# ***Poste des Irlandais à 315-25 kV***

## **Complément de l'étude d'impact sur l'environnement**

Réponses aux questions et commentaires  
du ministère du Développement durable, de l'Environnement  
et de la Lutte contre les changements climatiques du Québec

**Novembre 2018**

**Carte QC-3-1**

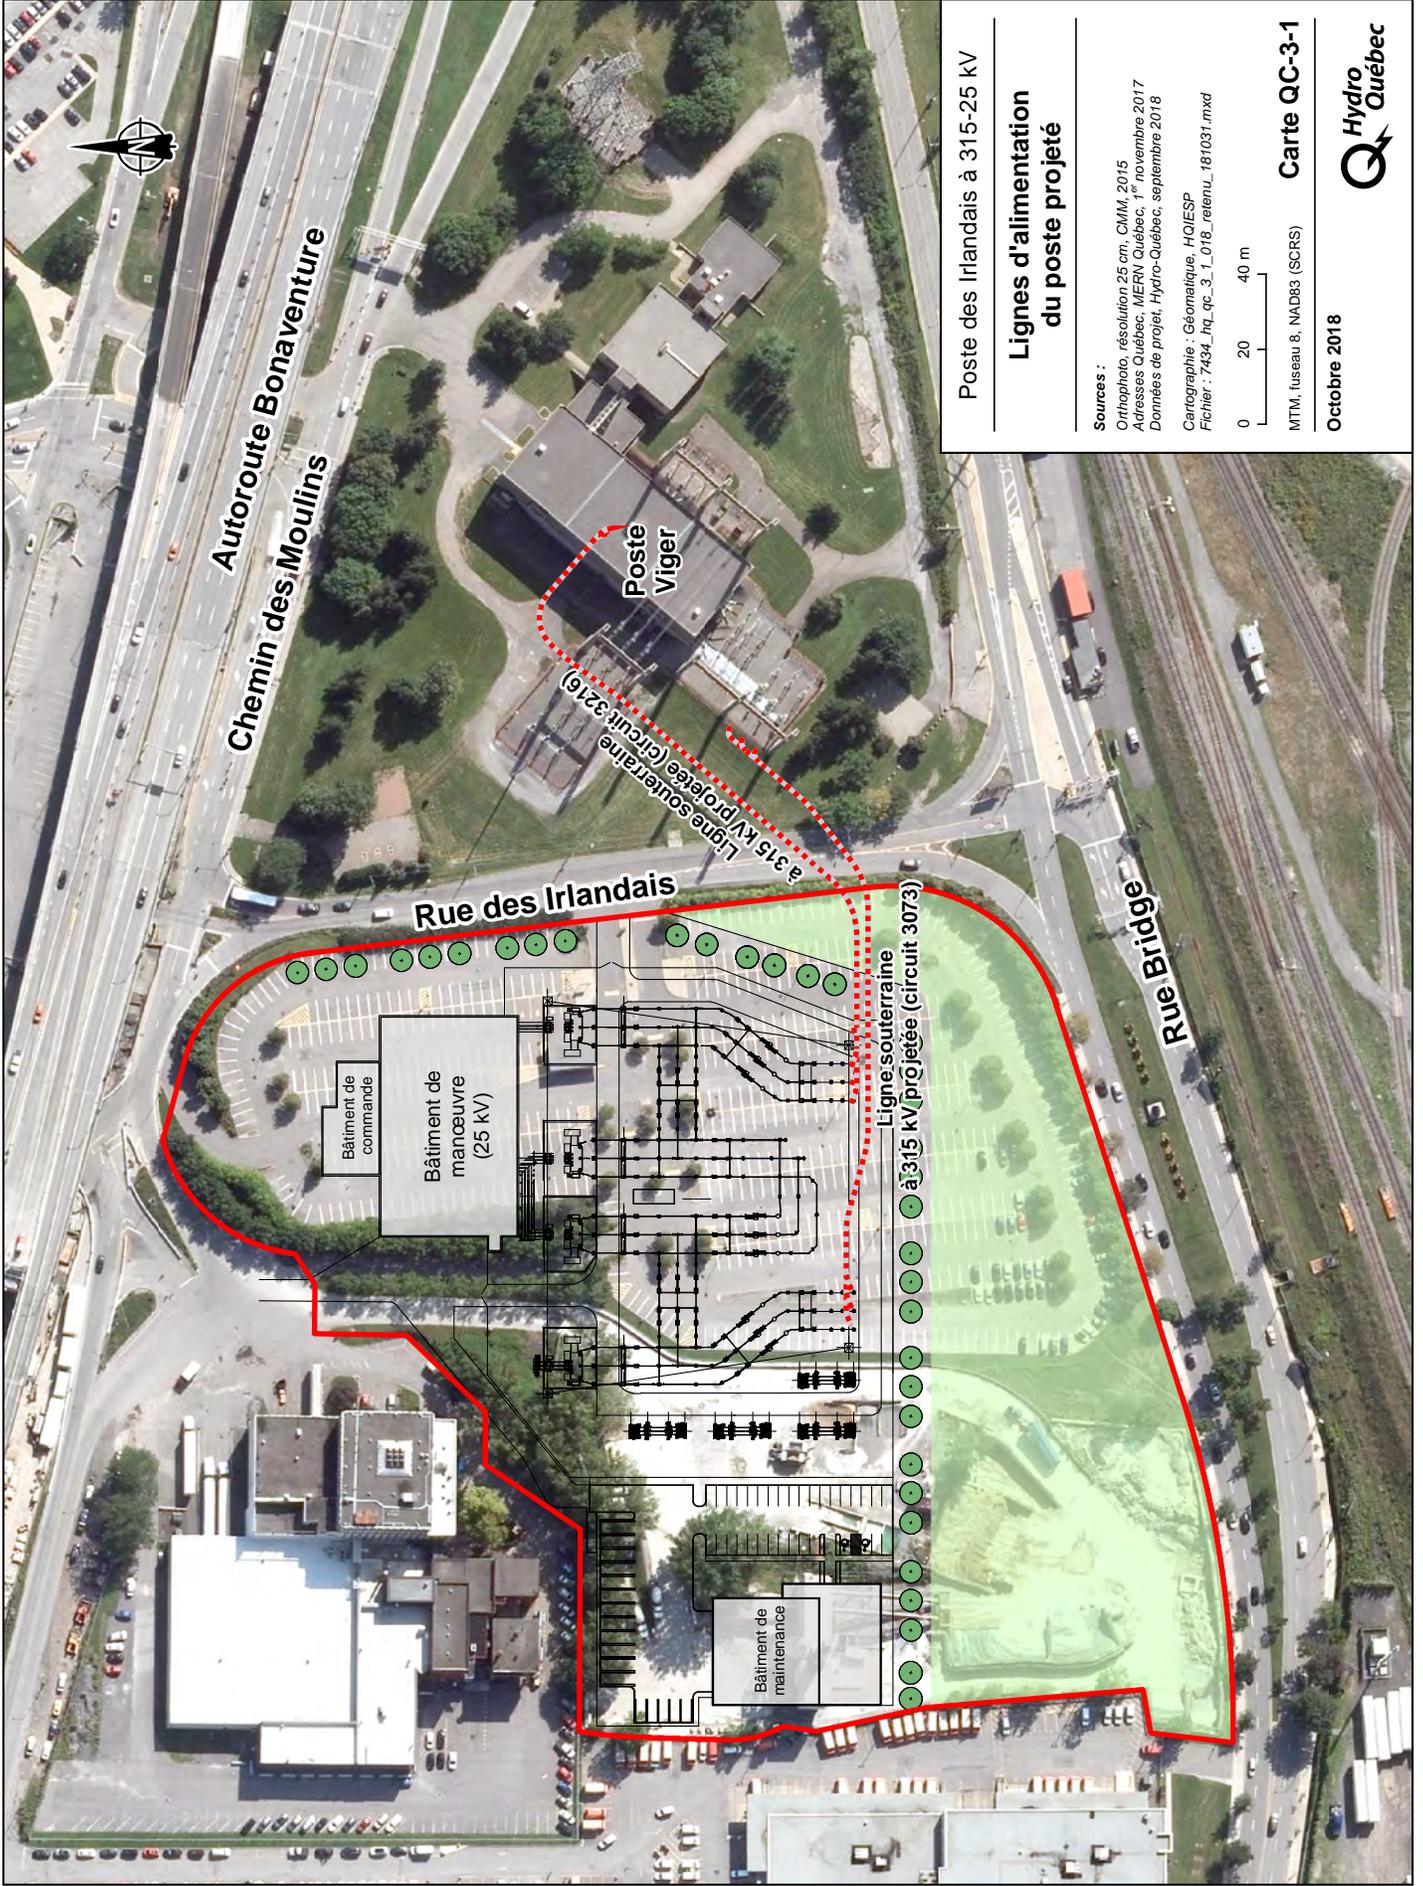
Depuis le 23 mars 2018, le Règlement relatif à l'évaluation et l'examen des impacts sur l'environnement de certains projets assujettit « la construction d'un poste de manœuvre ou de transformation d'une tension égale ou supérieure à 315 kV, y compris toute ligne de transport d'électricité de même tension ». Les impacts environnementaux des travaux de lignes, dont celles souterraines, et les mesures d'atténuation prévues doivent être clairement décrits. Veuillez fournir les renseignements relatifs aux lignes de transport d'électricité souterraines connexes au poste prévu au projet.

Comme le décrit la section 2.2.2 de l'étude d'impact, l'alimentation du nouveau poste des Irlandais nécessitera la construction de deux lignes souterraines de 100 m de longueur entre le poste Viger et le poste des Irlandais. Comme l'illustre la carte QC-3-1, les nouvelles lignes passent sous la rue des Irlandais.

En ce qui a trait aux impacts environnementaux, ceux-ci sont reliés à la phase de construction et concernent particulièrement les activités d'excavation, de terrassement, de remblayage et de nivellement. Les travaux d'excavation exigeront la gestion de déblais d'excavation qui pourraient, dans certains cas, être contaminés. Hydro-Québec dispose des résultats d'études réalisées pour la Société immobilière du Canada. Elle procédera à une étude de caractérisation des sols avant le début des travaux afin d'établir le plan de gestion des déblais en fonction de leur degré de contamination. Les déblais seront chargés directement dans des camions et éliminés dans des lieux autorisés par le MDDELCC. Si on relève une contamination supérieure au seuil du critère C de la Politique de protection des sols et de réhabilitation des terrains contaminés du MDDELCC, un surveillant environnemental sera présent en tout temps durant l'excavation.

Afin de s'assurer qu'il n'y a pas d'autres infrastructures souterraines dans la rue des Irlandais à proximité de l'endroit de la tranchée, Hydro-Québec vérifiera auprès d'Info-Excavation l'emplacement exact des canalisations souterraines afin de prendre les mesures nécessaires pour en assurer la protection.

De plus, comme les travaux se dérouleront sous la rue des Irlandais, Hydro-Québec planifiera les travaux en collaboration avec la ville de Montréal et l'arrondissement du Sud-Ouest afin d'établir un schéma de circulation qui réduira les impacts. Une signalisation appropriée sera mise en place afin d'assurer la sécurité des travailleurs et de la population.

L'impact résiduel des travaux de construction des lignes souterraines qui alimenteront le nouveau poste est jugé d'importance mineure en raison de son intensité faible, de son étendue locale et de sa courte durée.
